**Forum mondial de l'harmonisation
des Règlements concernant les véhicules**

Groupe de travail de l'éclairage et de la signalisation lumineuse

**Rapport du Groupe de travail de l'éclairage et de la signalisation
lumineuse sur sa soixante-neuvième session (8-11 avril 2013)**

«Annexe 3 Exemple de marque d'homologation

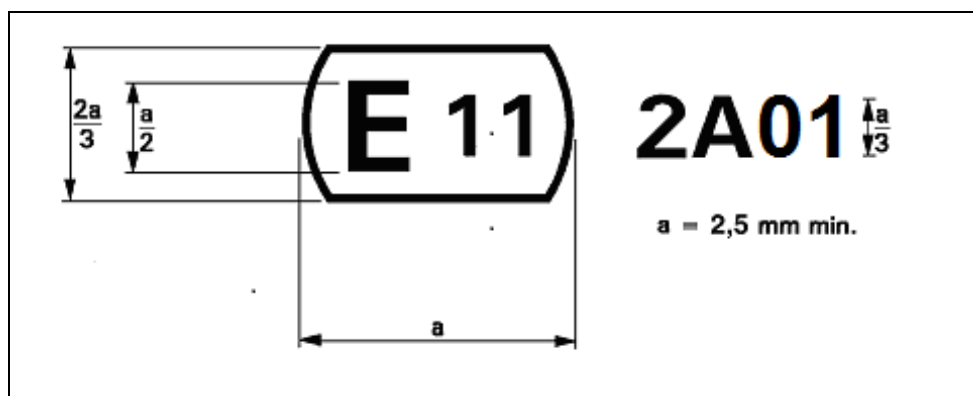
51. L'expert de l'Allemagne a présenté le document GRE-69-11 proposant d'étendre la gamme de combinaisons possibles pour les codes d'identification pour leur utilisation dans le Règlement n° 37. Le GRE a adopté cette proposition comme reproduit ci-après et a prié le secrétariat de la soumettre au Forum WP.29 et au Comité de gestion de l'Accord de 1958 (AC.1), pour qu'ils l'examinent à leurs sessions de novembre 2013 en tant que projet de complément 42 au Règlement n° 37.

Paragraphe 2.4.2, modifier comme suit:

«2.4.2 Ce caractère est suivi d'un code d'identification comprenant au maximum **trois** caractères. Seuls les chiffres arabes et les lettres majuscules de la note de bas de page 3 sont utilisés...».

Annexe 3, modifier comme suit:

«Annexe 3 Exemple de marque d'homologation

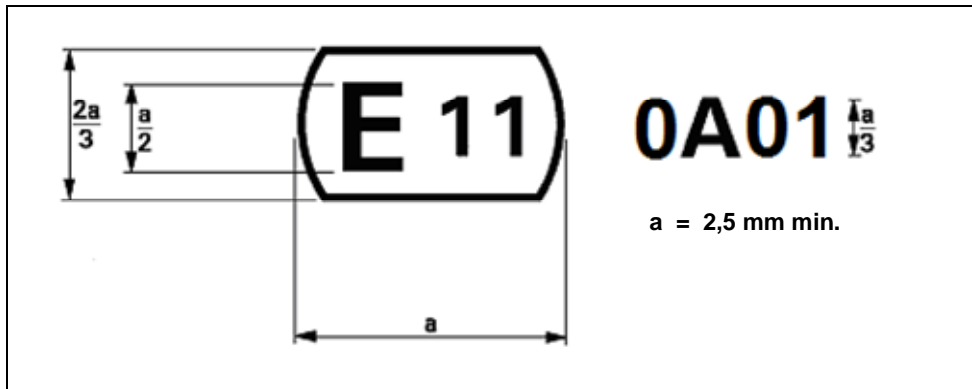
52. L'expert de l'Allemagne a présenté le document GRE-69-12 proposant d'étendre la gamme de combinaisons possibles pour les codes d'identification pour leur utilisation dans le Règlement n° 99. Le GRE a adopté cette proposition comme reproduit ci-après et a prié le secrétariat de la soumettre au Forum WP.29 et au Comité de gestion de l'Accord de 1958 (AC.1), pour qu'ils l'examinent à leurs sessions de novembre 2013 en tant que projet de complément 8 au Règlement n° 99.

Paragraphe 2.4.2, modifier comme suit:

«2.4.2 Ce caractère est suivi d'un code d'identification comprenant au maximum **trois** caractères. Seuls les chiffres arabes et les lettres majuscules de la note de bas de page 1 sont utilisés...».

Annexe 3, modifier comme suit:

La marque d'homologation ci-dessus, apposée sur une source lumineuse à décharge, indique que la source lumineuse a été homologuée au Royaume-Uni (E11), sous le code d'homologation 0A01. Le premier caractère du code d'homologation indique que l'homologation a été accordée conformément aux prescriptions du Règlement n° 99 dans sa version originale.».

«Annexe 3 Exemple de marque d'homologation

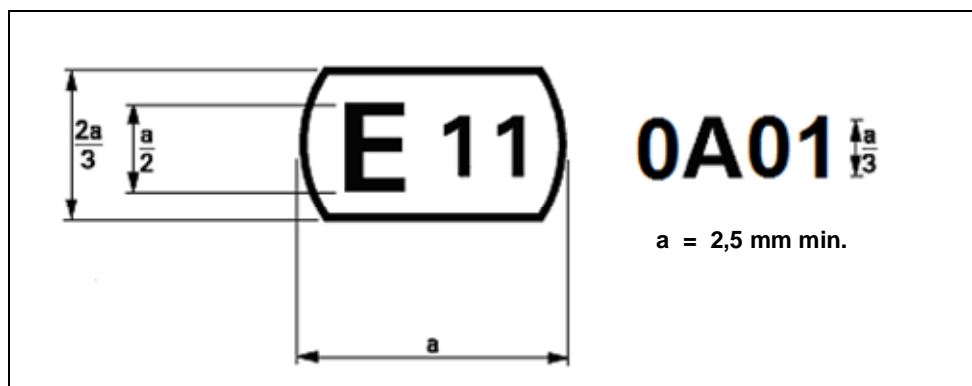
53. L'expert de l'Allemagne a présenté le document GRE-69-13 proposant d'étendre la gamme de combinaisons possibles pour les codes d'identification pour leur utilisation dans le Règlement n° 128. Le GRE a adopté cette proposition comme reproduit ci-après et a prié le secrétariat de la soumettre au Forum WP.29 et au Comité de gestion de l'Accord de 1958 (AC.1), pour qu'ils l'examinent à leurs sessions de novembre 2013 en tant que projet de complément 2 au Règlement n° 128.

Paragraphe 2.4.2, modifier comme suit:

«2.4.2 ... Il est suivi d'un code d'identification comprenant au maximum **trois** caractères. Seuls les chiffres arabes et les lettres majuscules ci-après sont utilisés:

Annexe 3, modifier comme suit:

La marque d'homologation ci-dessus, apposée sur une source lumineuse à DEL, indique que la source lumineuse a été homologuée au Royaume-Uni (E11), sous le code d'homologation 0A01. Le premier caractère du code d'homologation indique que l'homologation a été accordée conformément aux prescriptions du Règlement n° 128* dans sa version originale.».
